# Unione dei Comuni Savena-Idice

Pianoro, li 14 novembre 2024

**OGGETTO: R.D.L. 3267/1923 VINCOLO IDROGEOLOGICO: PROCEDURA DI VERIFICA DI ASSOGGETTABILITÀ A VIA RELATIVA ALL'INSTALLAZIONE DI UN AEROGENERATORE DELLA POTENZA DI 999 kW E RELATIVE OPERE DI CONNESSIONE ALLA RETE ELETTRICA NAZIONALE" NEI COMUNI DI FIRENZUOLA (FI) MONTERENZIO E CASTEL DEL RIO (BO) – RICHIESTA DI INTEGRAZIONI**

Figura 1: estratto della tavola di cui al file "TAV. 40 - Particellare di esproprio" che fissa l'esatta collocazione delle opere rispetto alla mappa catastale

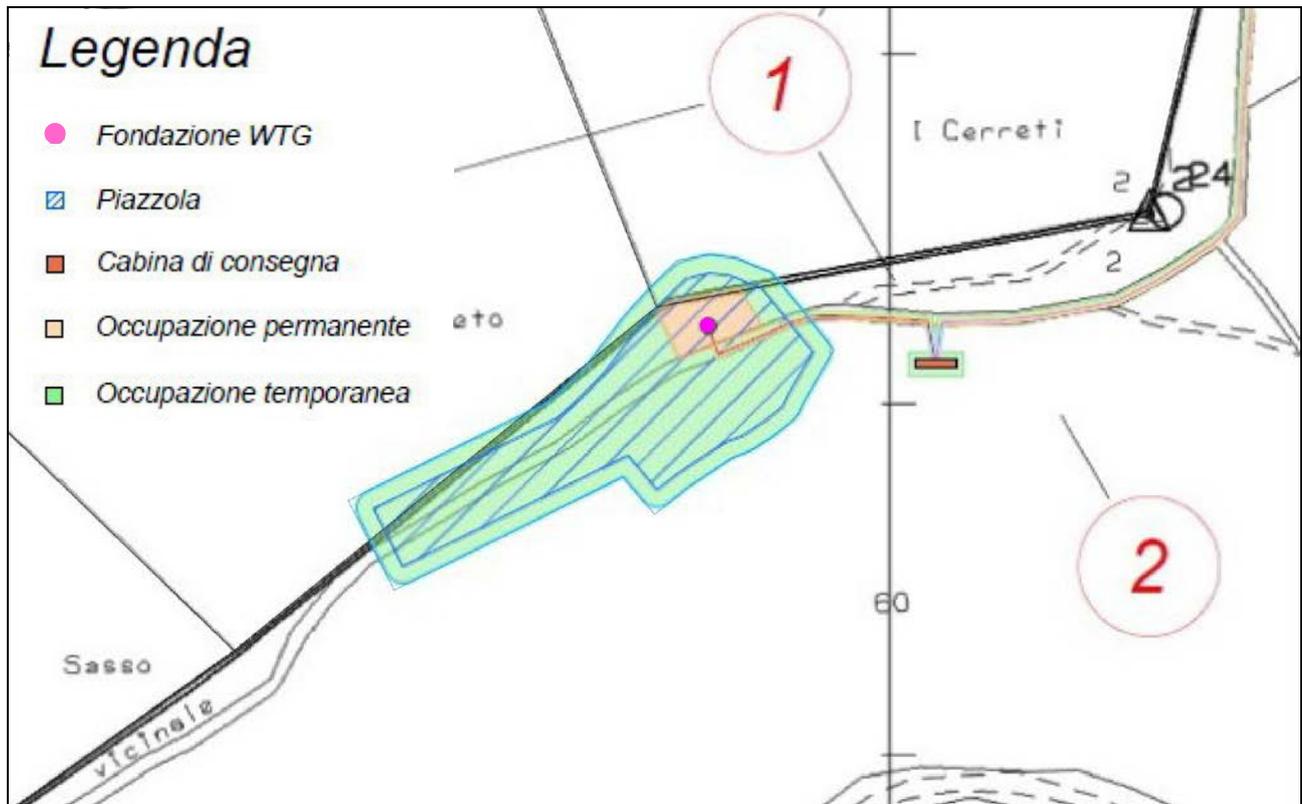
- A. la collocazione **puntuale** dell'aerogeneratore è definita su mappa catastale in Regione Toscana, ma ad una distanza inferiore ai 6,0 m dal confine (si vedano *figure 1 e 2* che seguono). Ciò a fronte di una struttura fondale circolare su pali del diametro di 16,0 m, come indicato nella Tavola di cui al file "TAV. 32 - Aerogeneratore tipo - Fondazioni";

- 3) rilievo di dettaglio dell'area con collocazione esatta dell'opera in progetto (non puntuale ma riferita al diametro esterno del sistema fondale) e di tutti i movimenti di terreno anche temporanei necessari all'apertura del piano di cantiere;

Figura 3: l'opera risulta collocata su un tratto di crinale immediatamente a valle del quale sono segnalate sulla Carta Geologica regionale 3 testate di frane attive

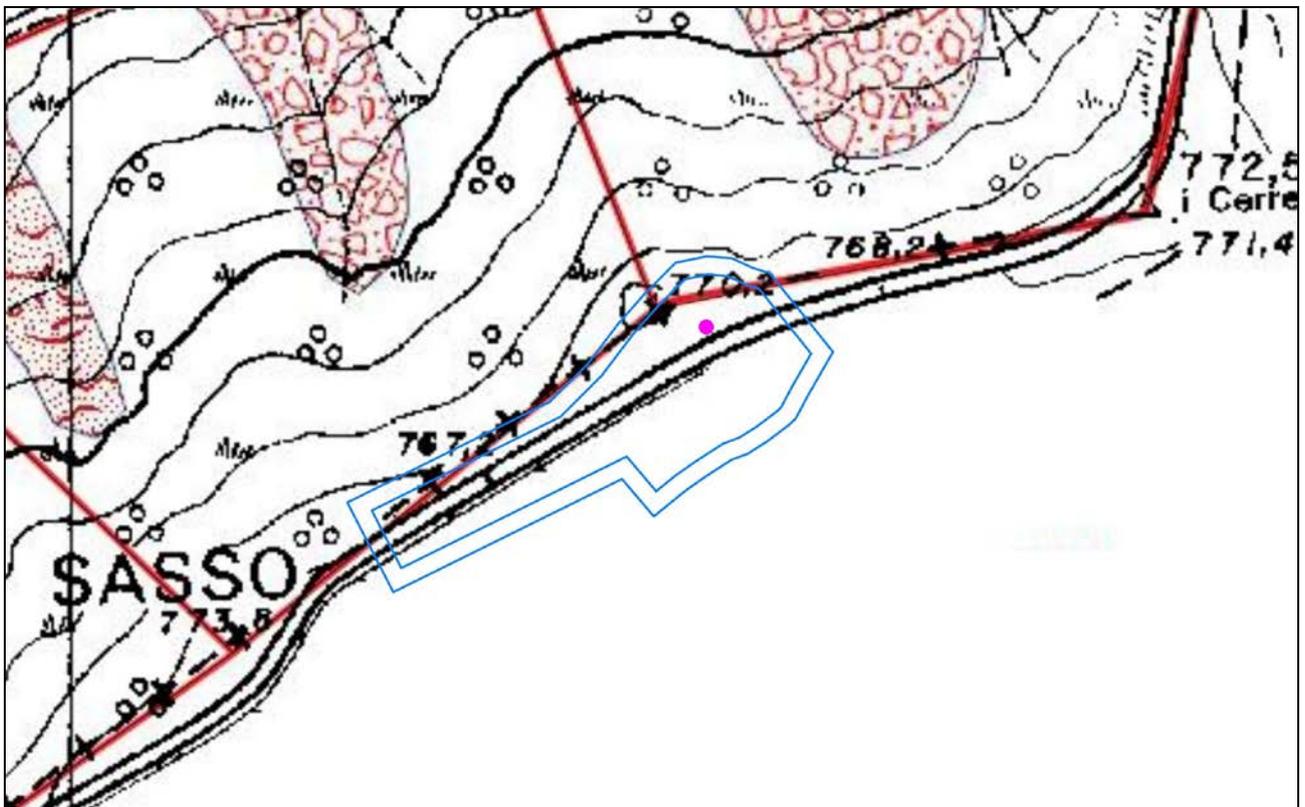
- B. il tratto di crinale proposto per la realizzazione dell'aerogeneratore è interessato da 3 corpi di frana attiva (2 frane complesse ed una per scivolamento) le cui testate sono poste poche decine di metri a valle della piazzola di occupazione temporanea. Al riguardo non è presente alcun studio di carattere geologico che si pronunci sul rischio di una retrogressione dei movimenti gravitativi con interessamento dell'impianto in Progetto;

- 4) approfondimenti geologici sull'iterazione tra l'opera in progetto ed i corpi di frana sul versante emiliano di cui alla lettera B delle premesse;
- 5) verifica circa i vincoli di cui alla lettera C delle premesse;

Figura 4: la piazzola temporanea interessa un'area perimetrata dalla Carta Forestale regionale come arbusteto

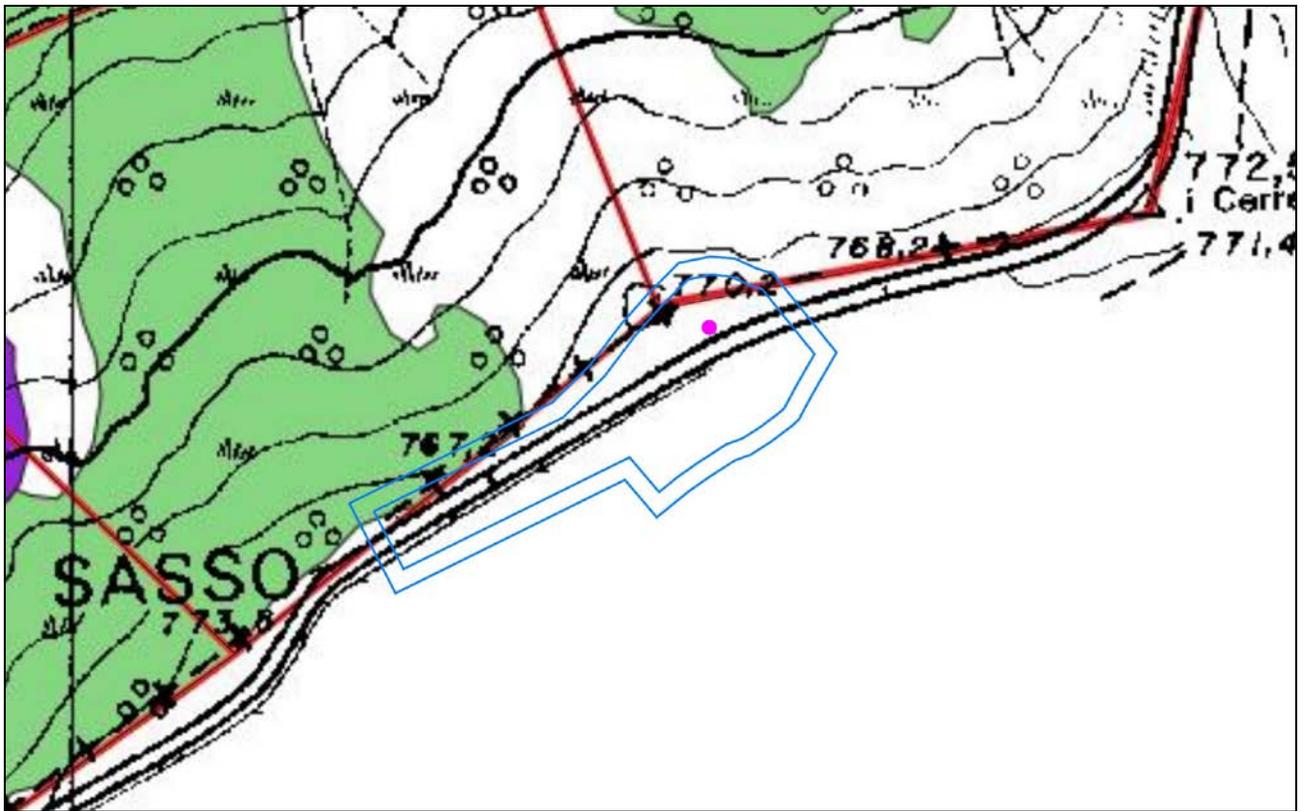
- C. l'area di occupazione temporanea per la realizzazione dell'opera interessa una porzione di area forestale perimetrata dalla Carta Forestale in vigore (si veda *figura 4* che segue). La lettera c) del punto 5 dell'art. 7.2 delle Norme del P.T.C.P. richiamato interamente dal P.T.M. vigente, indica come ammissibile in area forestale la realizzazione ex-novo di impianti di pubblica utilità previsti in strumenti di pianificazione nazionali, regionali o provinciali. Ciò in coerenza con il comma 9 dell'art. 10 del P.T.P.R. in cui si specifica che "nelle formazioni forestali e boschive...è ammessa la realizzazione esclusivamente delle opere pubbliche o di interesse pubblico di natura tecnologica e infrastrutturale, a condizione che le stesse siano esplicitamente previste dagli strumenti di pianificazione nazionali, regionali, provinciali o comunali...ferma restando la sottoposizione a valutazione di impatto ambientale";

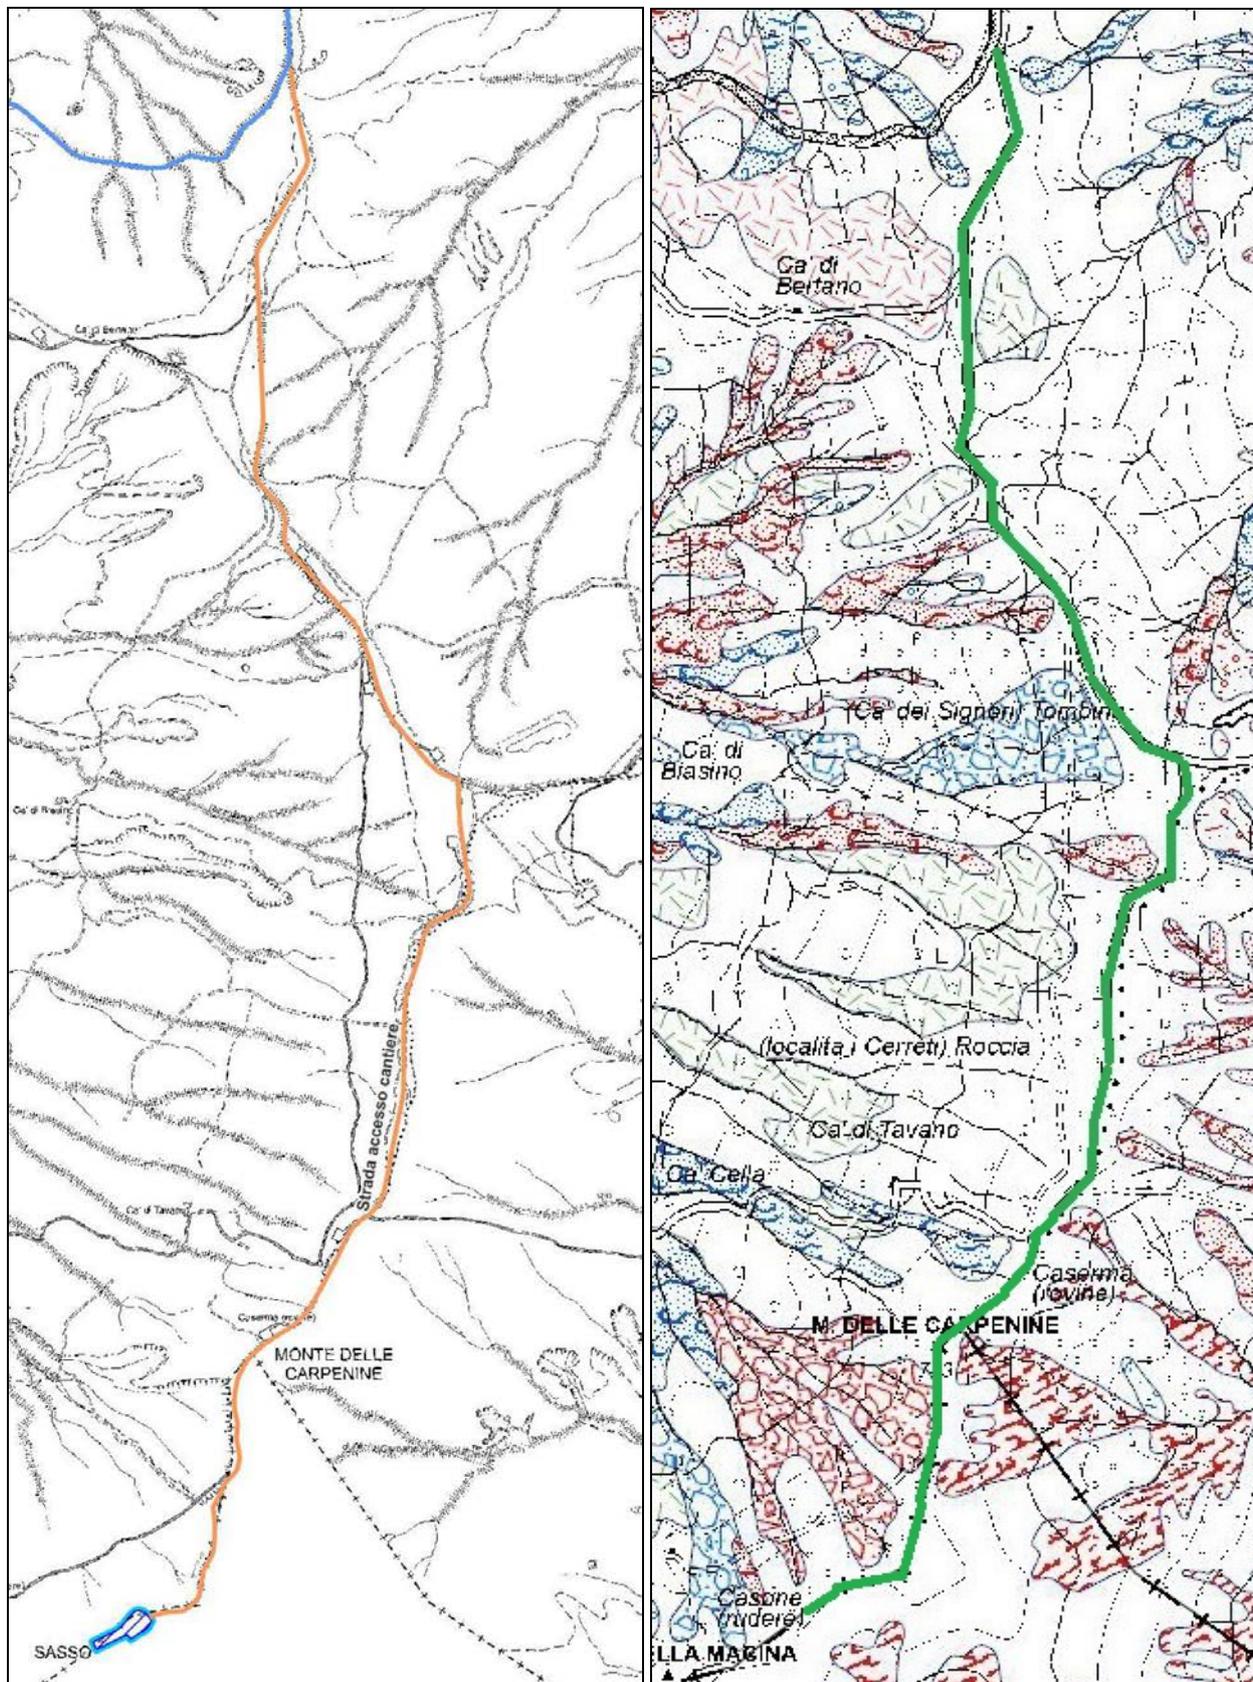
- D. il raggiungimento dell'area di posa dell'aerogeneratore è specificato nelle Tavole di cui al file "TAV. 30 - Viabilità di accesso al cantiere.pdf". La via Cà di Romagnolo corre su un crinale i cui 2 versanti, sia quello sul fronte emiliano che su quello toscano, risultano interessati da numerosi fenomeni franosi attivi (si

veda *figura 5* che segue) che per retrogressione potrebbero interessarla. In *figura 6* che segue è evidenziato il tratto in cui la testata di una frana attiva lambisce la banchina stradale;

- 2) approfondimenti geologici sulla compatibilità della Via Cà di Romagnolo con i carichi eccezionali necessari per l'opera in progetto visto il forte stato di instabilità (punto D delle premesse) dei versanti del crinale lungo cui corre (si veda *figura 5* che segue);

Figura 6: estratto della Tavola di cui al file "TAV. 30 - Viabilità di accesso al cantiere.pdf" che evidenzia il massiccio livellamento previsto nell'ultimo tratto di viabilità

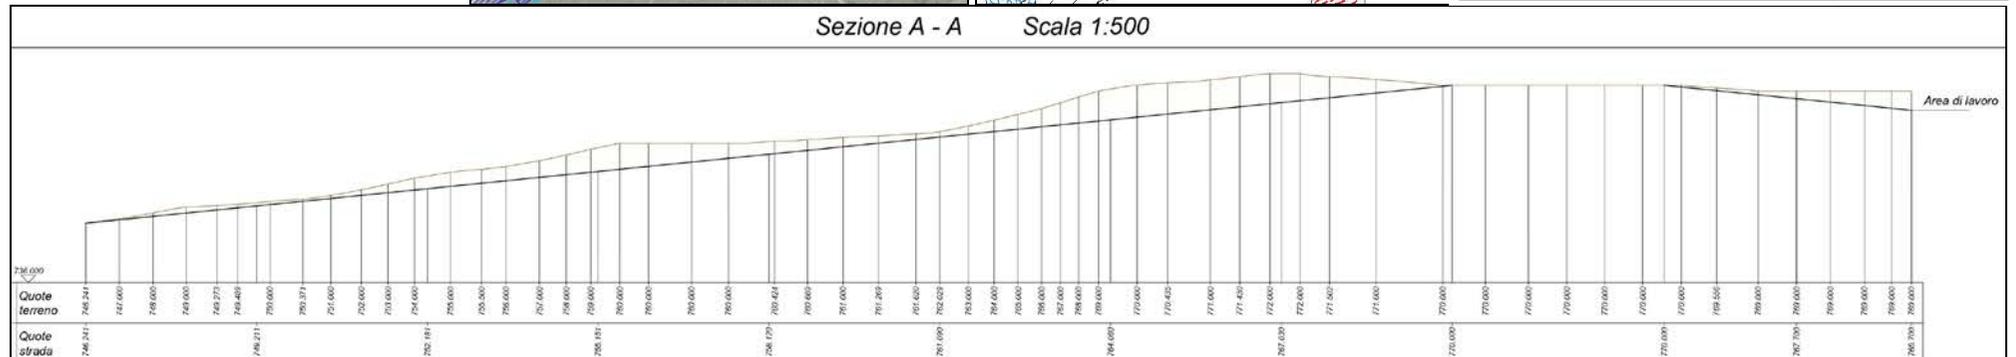
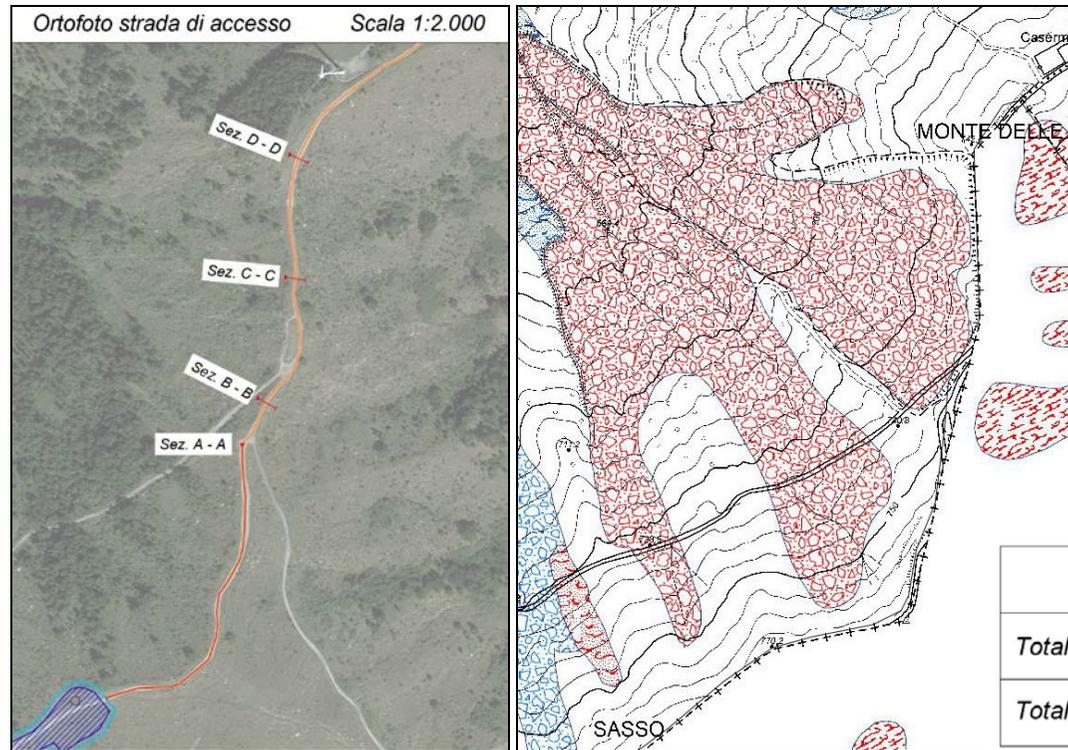
- E. in particolare nell'ultimo tratto è previsto un massiccio livellamento (si veda *figura 6* che segue) con più di 3.250 m<sup>3</sup> di terreno asportato senza alcun approfondimento sulla sua gestione (trasporto a discarica o stendimento in sito in assenza di qualsivoglia verifica);

- 1) chiarimenti, anche con adeguati elaborati grafici, sul significativo scavo (punto E delle premesse) ritenuto necessario per il livellamento di un tratto della viabilità di cantiere, rappresentato nelle Tavole di cui al file "*TAV. 30 - Viabilità di accesso al cantiere.pdf*" di cui la *figura 6* costituisce un estratto. In particolare dovranno essere affrontati i temi della gestione delle terre (immediato trasporto a discarica autorizzata o accumulo temporaneo in sito ed eventuale stendimento a fine lavori e conseguenti approfondimenti geologici vista l'evidente instabilità dell'area);
